**Onderwerp:** Brouwersplein – verlenen krediet

**Reg.nummer:** 2011/240250

## Inspraaknotitie Brouwersplein

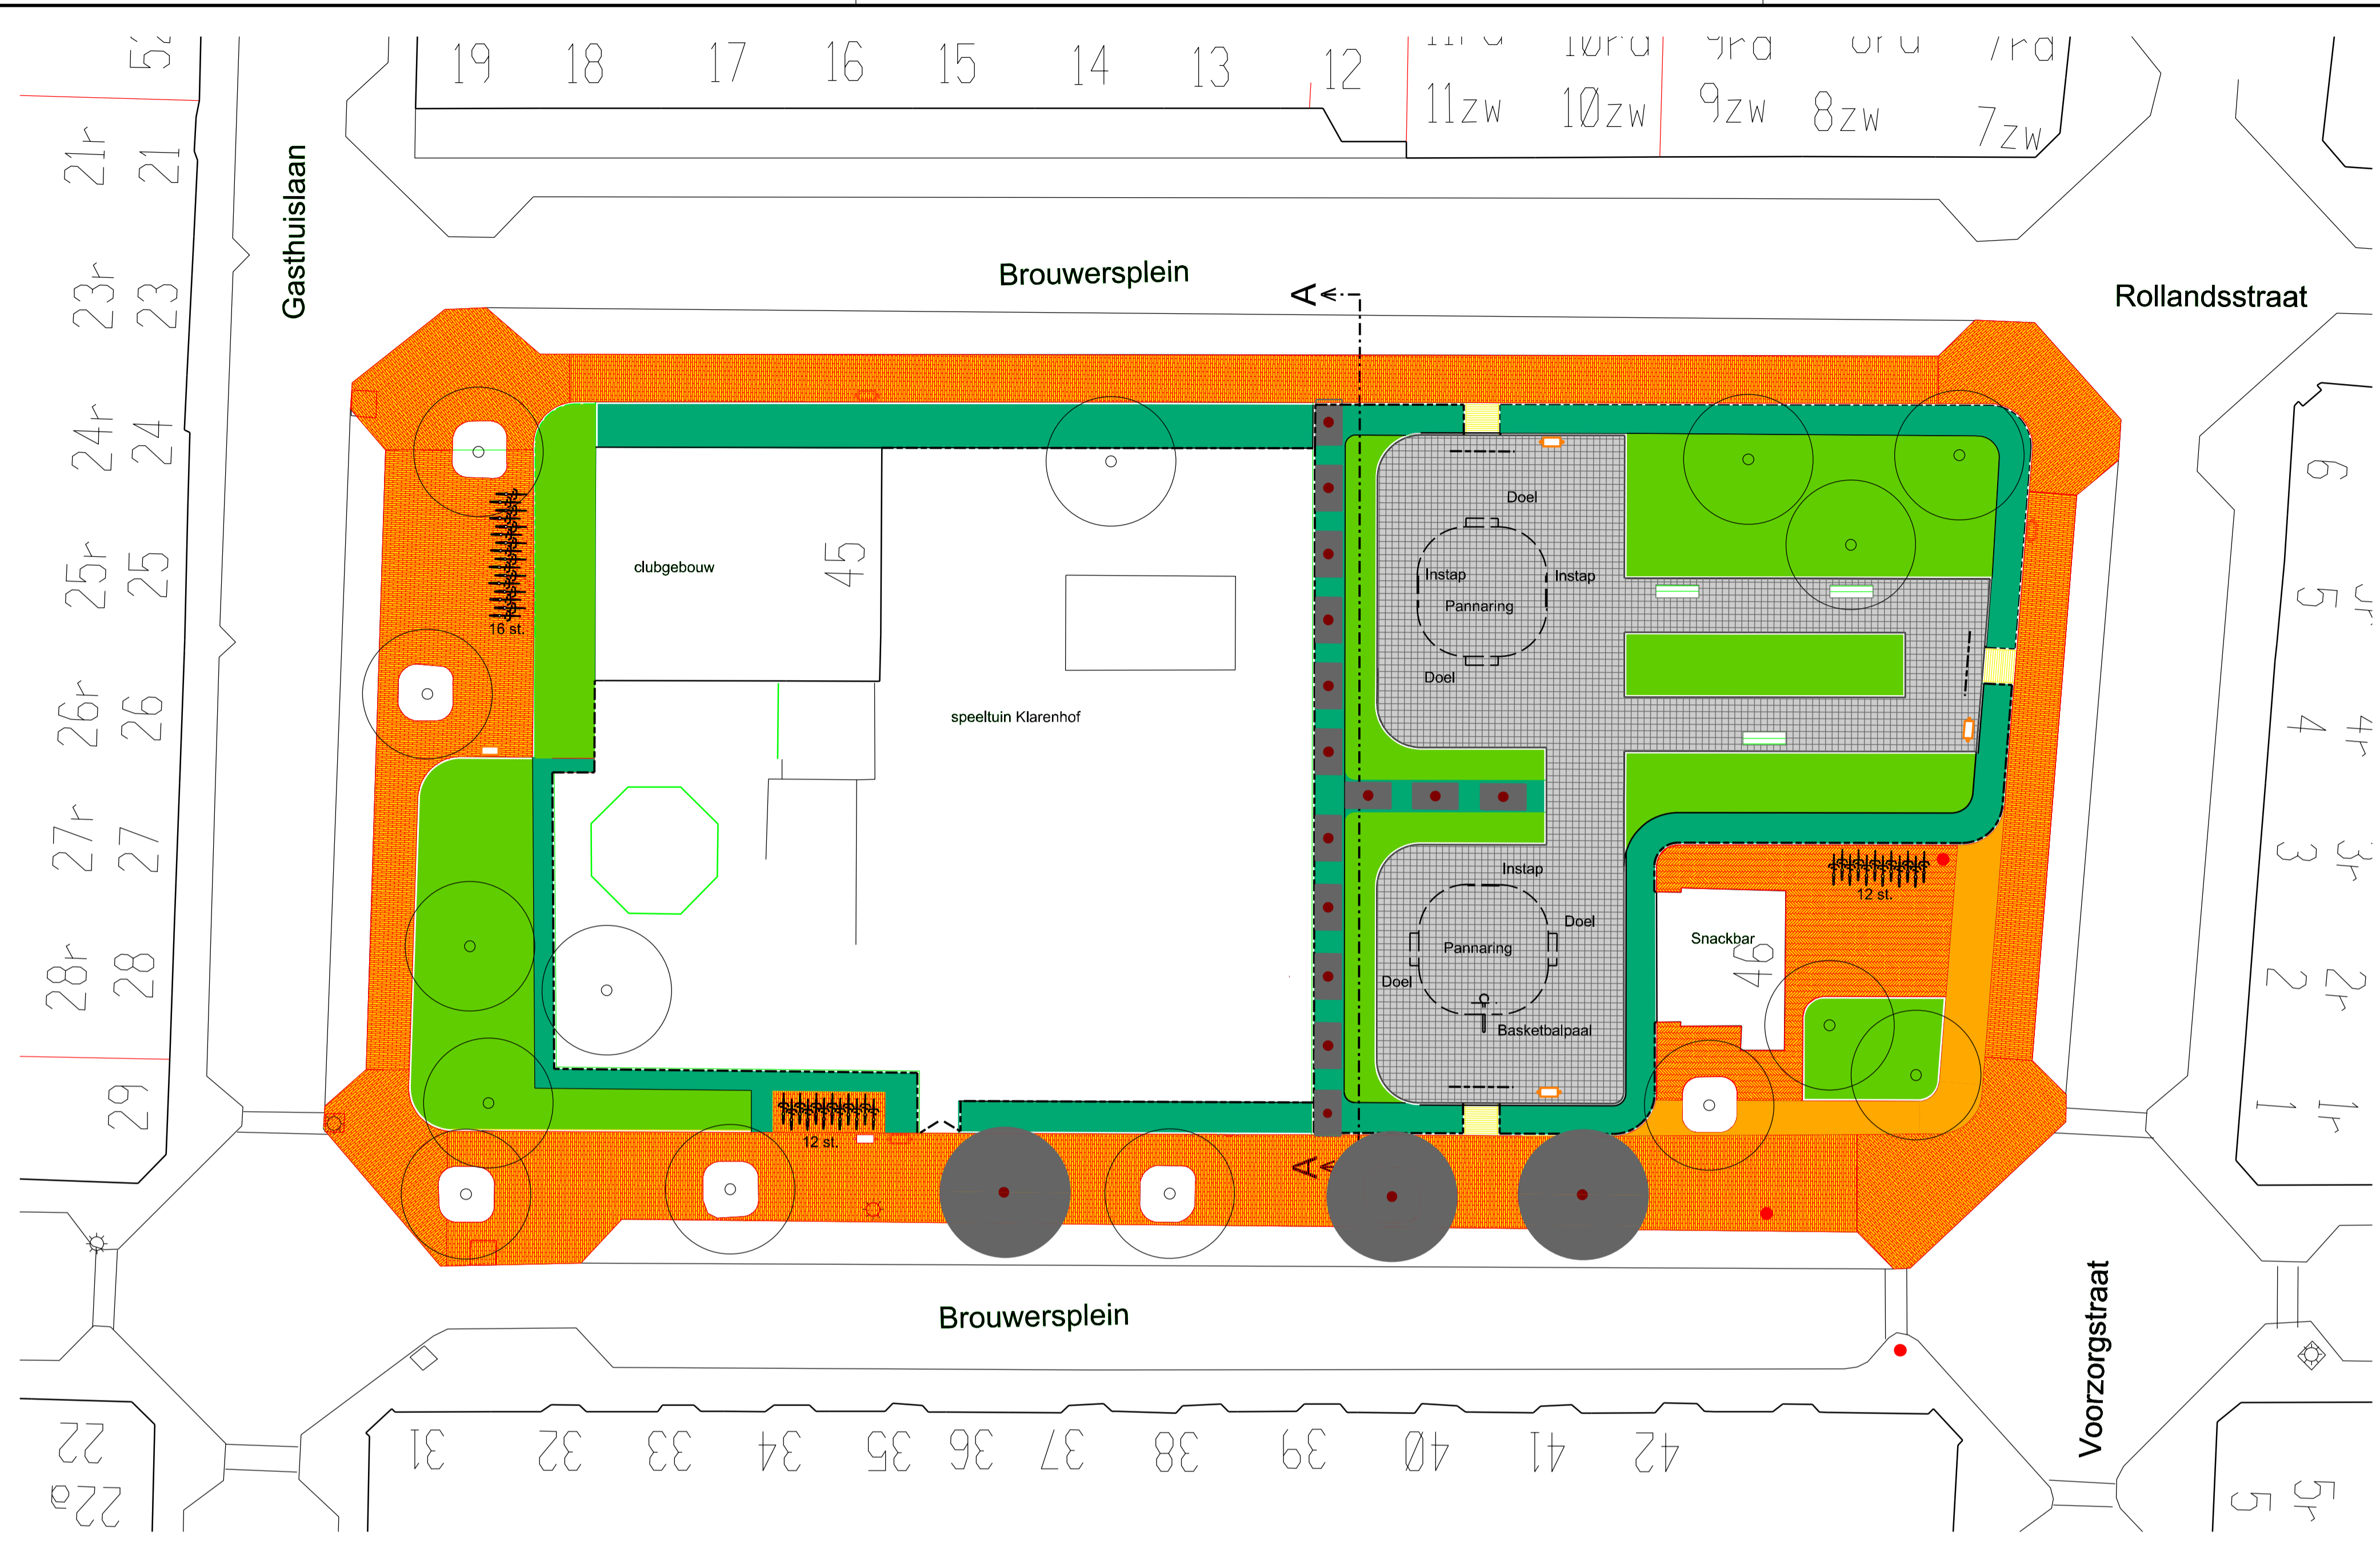
Vraag	Antwoord gemeente	Inspreker
Kan er een grasveldje voorzien van een hek voor het laten spelen en uitlaten van honden aangelegd worden? Toegang tot dit veld gaat met een pasje. Borden plaatsen met de aanwijzing hondenpoep zelf op te ruimen.	Er komt geen grasveldje voor het laten spelen en uitlaten van honden. Een dergelijk veldje past niet in het hondenbeleid van de gemeente Haarlem. Dit beleid stelt een aanlijnplicht binnen de gehele gemeente m.u.v. aangewezen losloopgebieden. Verder geldt er een opruimplicht op verhardingen en in groenvoorzieningen. Iedere eigenaar die zich met de hond in de openbare ruimte bevindt dient dan ook opruimmiddelen bij zich te dragen (opruimmiddelenplicht.).	13
Wat wordt er met grondwerk gedaan waar nu het pad en de tribune staat	Na sloop van de tribune wordt tussen de openbare ruimte en de speeltuin Klarenhof een afscheiding gemaakt van leilindes en beukenhaag. Aan de oostzijde van de afscheiding komt sierplantsoen en de pannakooien (zie de ontwerptekening). Aan de kant van de speeltuin komt gras.	12

Wat gebeurt er met de 3 huisjes die in de speeltuin staan, die op de plek van de nieuw te maken ingang staan?	De drie huisjes zijn onlangs door en op het terrein van speeltuin Klarenhof geplaatst. De speeltuin heeft gezegd af te zien van de wens voor een nieuwe, extra entree.	7
Komt de 3 <sup>e</sup> boom t.o. Brouwersplein nr. 41 en 42 terug?	Ja.	8
De 2 plantenbakken ter hoogte van hoek Rollandstraat/Brouwersplein 6 moeten blijven staan. De bewoners verzorgen deze bakken goed.	Alle plantenbakken blijven staan.	6, 5, 4, 3, 2

<p>De lindes staan er redelijk goed bij maar de bestaande eiken en de kastanjes aan de zuidzijde (red.) staan niet goed in blad en hebben dode takken. Voor alle, maar vooral voor deze bomen, geldt dat voor de instandhouding de groeiplaats verbeterd dient te worden omdat er nu tot vlakbij de voet sprake is van verharding met klinkers en stoepranden. Aan te bevelen is om de groeiplaats te vergroten, eventueel ook het hekwerk er om heen wijder te maken. Er is onvoldoende beluchting van de wortels en slechte watertoevoer. Om ervoor te zorgen dat de groeiplaats geen honden- en kattenuitlaatplaats wordt, kan er onderbeplanting aangebracht worden (zoals maagdenpalm, klimop). We adviseren ook om het dode hout uit de bomen te verwijderen en wellicht zou bij de slechtste bomen een terughoudende verjongingssnoei toegepast kunnen worden door een bomendeskundige.</p>	<p>Na telefonisch overleg op 27-07-2011 tussen mevr. des Bouvrie en Kees van der Valk: "noordzijde" moet zijn "zuidwestzijde".</p> <p>Van de bestaande bomen komen er 7 stuks in het groen te staan. Van de overige bomen zal de groeiplaats worden vergroot en verbeterd. Om honden en katten uit de groeiplaats te weren, wordt onderbeplanting (Vinca major) aangebracht. Het advies ten aanzien het dode hout en de verjongingssnoei wordt overgenomen.</p>	1

<p>Op de tekening staat halverwege de noordzijde een kastanje ingetekend die inmiddels omgekapt is. Komt er een nieuwe kastanje op dezelfde plaats terug? Wij zijn daar voorstander van.</p>	<p>Na telefonisch overleg op 27-07-2011 tussen mevr. Des Bouvrie en Kees van der Valk: "noordzijde" moet zijn "zuidzijde".</p> <p>Ja, er komt een nieuwe kastanje op dezelfde plaats terug.</p>	1

<p>Er staat rondom het clubhuis een gezonde, mooie hulsthaag die ons inziens niet vervangen dient te worden door een beukenhaag. Het argument dat vanuit eenvormigheid gekozen wordt voor alleen maar haagbeuk is een kwestie van smaak.</p> <p>De Bomenwachters zijn groot voorstander van differentiatie en bovendien vinden wij het kapitaalvernietiging om bestaande en gezonde beplanting te verwijderen.</p> <p>Men kan overigens nu al op het clubhuisterrein constateren dat een haagbeuk niet opgewassen is tegen 'dagelijks gebruik'. Kinderen rennen er dwars doorheen en overal staan haagbeuken te verpieteren. Zij zijn nu eenmaal geneigd om struiken voor hun spel te gebruiken en jonge haagbeuken zijn erg kwetsbaar.</p> <p>Ook is het geen fraai gezicht om in de winter maandenlang tegen een bruine scheiding aan te moeten kijken.</p> <p>Het zou wellicht te overwegen zijn om juist een altijd groen blijvende hulsthaag aan te leggen indien men toch voor eenvormigheid kiest.</p>	<p>De beukenhaag is een prangende wens vanuit de participatie. Gezien vanuit de speeltuin Klarenhof wordt het hekwerk aan de binnenkant geplaatst juist om doorloop door kinderen te voorkomen.</p>	<p>1</p>

<p>Wij adviseren, i.v.m. kapitaalvernietiging en behoud van jonge aanplant, om de bestaande hekwerken te laten staan. Verwijderen zou ook veel later kunnen gebeuren als de nieuwe hagen zodanig stevig zijn geworden dat zij tegen een stootje kunnen.</p>	<p>Gezien vanuit de speeltuin Klarenhof wordt het hekwerk aan de binnenkant geplaatst juist om doorloop door kinderen te voorkomen.</p>	<p>1</p>

<p>Zoals al gezegd zijn wij voor gevarieerde beplanting. Op dit moment staat er o.a. een krentenboompjes, budleia, een rozensoort, deutzia, appelbes, zuurbes, grote maagdenpalm in. Dit verwijderen is opnieuw kapitaalvernietiging. En de voorgestelde beplanting is zeer eenvormig en lijkt meer op onpersoonlijke plantsoenenbeplanting. Meer gevarieerde beplanting zorgt voor meer zorg maar omdat de omwonenden direct uitzicht hebben op de beplanting heeft het misschien een kans van slagen om omwonenden gedeelde verantwoordelijkheid te geven voor het in stand houden van een gevarieerder sierplantsoen. Uit onze contacten met burgers in het algemeen horen wij altijd dat men het liefst gevarieerde beplanting wenst die ook gedurende het hele jaar door op verschillende momenten bloeit.</p>	<p>De beplanting zal gevarieerd zijn, die op verschillende momenten in het jaar bloeien.</p>	<p>1</p>
<p>Het plantsoentje voor de snackbar is verkeerd gesitueerd want het ligt direct voor de ingang.</p> <p>Daarnaast is het plein aan weerszijden van deze lindes geheel versteend wat een troosteloze indruk geeft. Het wordt nu nergens voor gebruikt.</p> <p>Ons voorstel is om desnoods een pad aan te leggen naar het cafetaria en bijvoorbeeld tussen de lindes en het hekwerk een groene strook (grasveldje?) met een bankje of heesters aan te leggen. Een bankje OM een van de bomen kan ook een aardig effect hebben.</p>	<p>Voor de ingang staat nu een linde. De bereikbaarheid van de ingang wordt niet negatief beïnvloed door deze boom – tezamen met de andere linde – in een groenvak op te nemen. Het voorstel voor een groene strook in plaats van verharding wordt niet gehonoreerd. Op deze locatie komt de wat oudere jeugd met hun scooters bijeen, hetgeen een groene strook niet ten goede komt.</p>	<p>1</p>

Wordt het fietsenrek t.o. Brouwersplein nr. 40 weggehaald, waar komt deze terug?	Het huidige fietsenrek ter hoogte van huisnummer 40 komt terug ter hoogte van huisnummer 34.	8
Kan het doel van de pannakooi bij nr. 11 een kwartslag draaien. Nu komen de ballen alsnog op straat tegen mijn ramen.	De omvang van de pannakooi in combinatie met de kleine, lage doeltjes nodigt niet uit tot het geven van harde trappen of hoge voorzetten. Mede gelet op de leeftijd van de gebruikers zal de bal zelden de pannakooi uitgetrapt worden en die enkele keer dat het gebeurt, is de kans bijzonder klein dat de bal dan tegen de 20 meter verderop gelegen gevelwand aankomt. De nieuwe situatie is niet te vergelijken met de bestaande situatie, waarbij oudere jeugd op een groot asfaltveld voetbalt.	4
Komen er nog afvalcontainers in de grond?	Neen.	8
De stoepranden, bomenranden, omrandingen van paaltjes en lantarenpalen en plaatsing van de prullenbak midden in de stoep aan de noordzijde achter de pannakooi hebben wij als zeer onveilig ervaren.	Na telefonisch overleg op 27 juli 2011 tussen mevr. des Bouvrie en Kees van der Valk: Dit betreft de huidige situatie.	1
